ÎNTÂMPINARE

Referitor la anunțul de consultare a publicului în vederea obținerii avizului de oportunitate, afișat în Str. Col. Victor Tomoroveanu, nr. 23, mun. Botoșani, jud. Botoșani - CAD/ CF 57926 pentru proiectul nr. 7/2022 inițiat de S.C. DEZSTORE LOGISTIC S.R.L. și elaborat de S.C. ABS BUILD SYSTEM S.R.L. sub coordonarea urb. Arh. Florin C. MREJERU, vă transmitem următoarele:

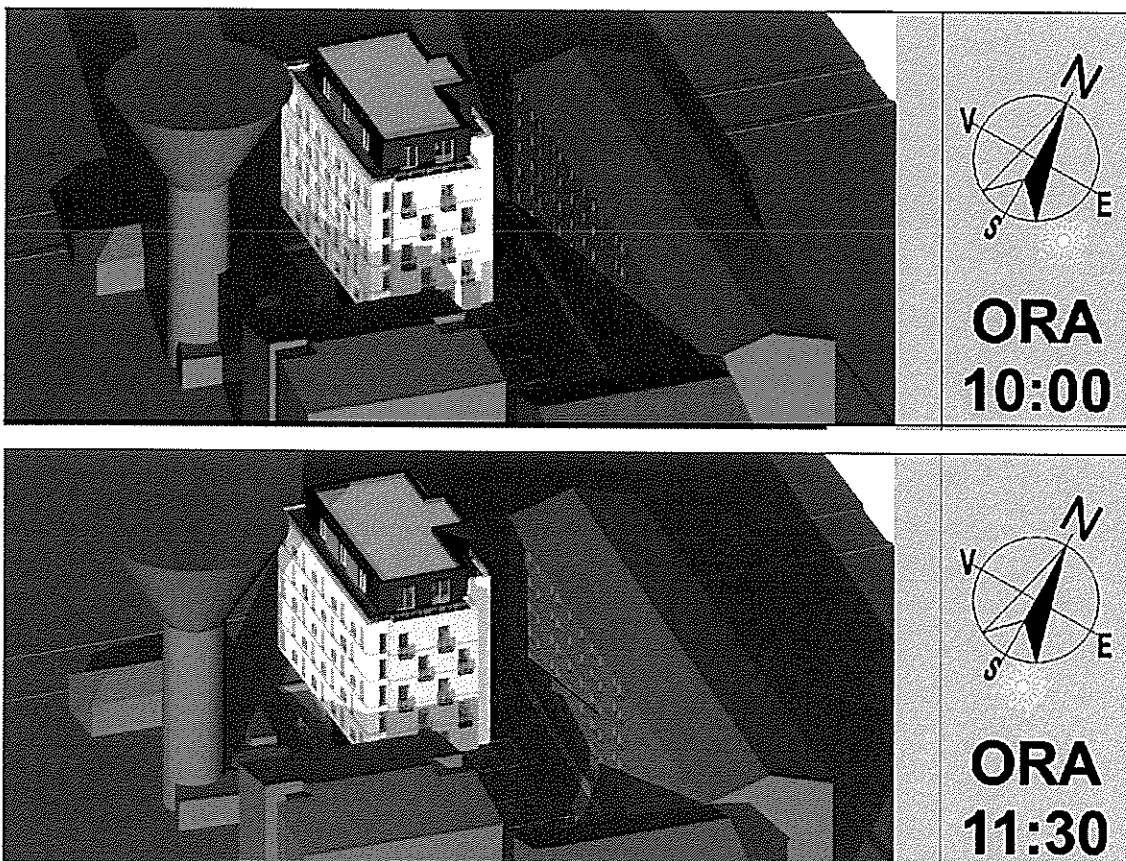
3. Se propune o înălțime maximă de 21,40 m de la cota trotuarului. Prin urmare, distanțele dintre fațadele clădirii propuse și limitele laterale ale parcelei vor fi de $0,3 \times 21,40\text{m} = 6,42\text{m}$ iar față de limita de fund a parcelei și fațada din spate a clădirii de $0,5 \times 21,40\text{m} = 10,70$. Conform încadrării pe care și-o dorește investitorul (Llu1), ar trebui să respecte aceste distanțe minime însă din planul de situație pus la dispoziție acestea sunt **(2,66 m pe fațada de Vest și 5,60 pe fațada de Est)**. Constatăm că nu este respectată această distanță nici măcar în ipoteza încadrării solicitate prin proiect.

4. Amplasarea locurilor de parcare supraterane propuse generează, prin aleea carosabilă de acces, trafic auto la o distanță foarte mică de doar **1,26m față de ferestrele cu încăperi de locuit din clădirea învecinată (Bl. nr. 21)**. Acest fapt afectează intimitatea, liniștea și igiena locuitorilor blocului nr. 21.

Analizând studiul de însorire efectuat pe amplasament și pus la dispoziție pe site-ul primăriei Botoșani, se poate observa că pentru blocul nr. 21, fațada NV nu este respectată această condiție. Imaginile grafice din studiu arată cum amplasarea clădirii propuse influențează în mod negativ însorirea blocului 21 în special *apartamentul parter* din extremitatea stângă a fațadei. Studiul de însorire afirmă în text că există însorire de *1 oră și 45 de minute, în intervalul orar 09:55 – 11:40* ceea ce contrazice imaginile prezentate. La ora 10:00 apartamentul parter (evidențiat prin contur roșu mai jos) nu este însorit decât pe jumătate iar la ora 11:30 mai beneficiază de însorire doar pe jumătate din fereastra livingului. În afara acestui interval orar, acest apartament are zero însorire. În aceste condiții, proiectantul a considerat că acea locuință este însorită și respectă Ordinul Ministerului Sănătății însă noi nu putem fi de acord.

6. Pentru realizarea subsolului propus, este necesară o săpătură mai adâncă de 3m (H subsol + H fundație). Lucrările necesare sunt de o complexitate ridicată și implică lucru cu utilaje grele ce produc zgomot și vibrații puternice. Aceste lucrări se vor face la o distanță de **1,4m față de încăperile de locuit ale blocului 21**. Proiectantul afirmă că săpăturile și umpluturile unei gropi generale de peste 3 metri adâncime se vor executa manual lucru greu de crezut datorită anvergurii și a timpului foarte mare de realizare. Această săpătură trebuie sprijinită ceea ce implică în mod obligatoriu tehnologii
